機械式駐車装置(昇降・ピット式) 安全強化対策についてのご提案

図①: 前面安全ゲート

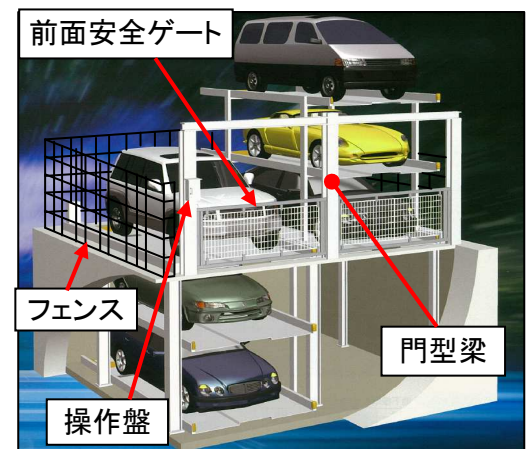
1. 昇降・ピット式の装置において、前面の安全ゲートの設置をご提案致します。

右図①のように装置前に門型梁を組んで設置します。ゲートは装置と連動し、パレット(搬器)は自動呼出しとなります。

呼出し動作完了後、ゲートが自動で開きます。入出庫後、ゲートを閉め自動でパレットが着床して動作完了となります。

ピット前端から前方に突出した範囲に柱梁とゲートが配置されます(約330mm)。制御装置が入替えとなり、操作盤が変更となります。また装置側面後面から動作中の装置に侵入可能な箇所にはフェンスの設置が必要となります。

図②: 侵入者検知光電センサー

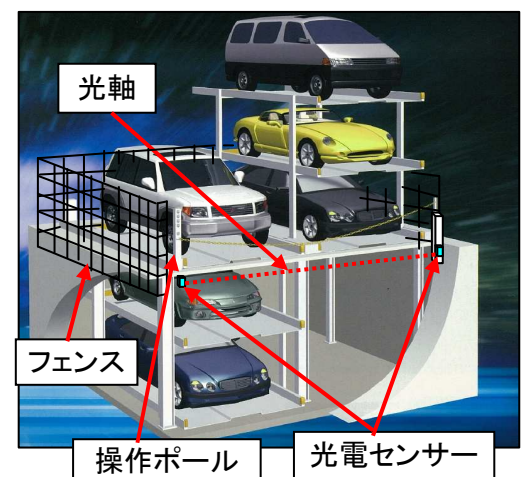
2. 上記案が困難な場合は侵入検知センサーの設置をご提案致します。

右図②のように操作ポールに投光センサーと受光センサーを設置して各ポール間に光を飛ばします。光軸は安全鎖と干渉しないように、安全鎖の下側を通します。単連や端連の場合は独立の低いポールを新に設置します。

装置が動作している時にセンサーを遮光した場合、装置は瞬時に停止します。操作キーを一旦『切』にして再度『入』にすれば、再び動作可能な制御となります。
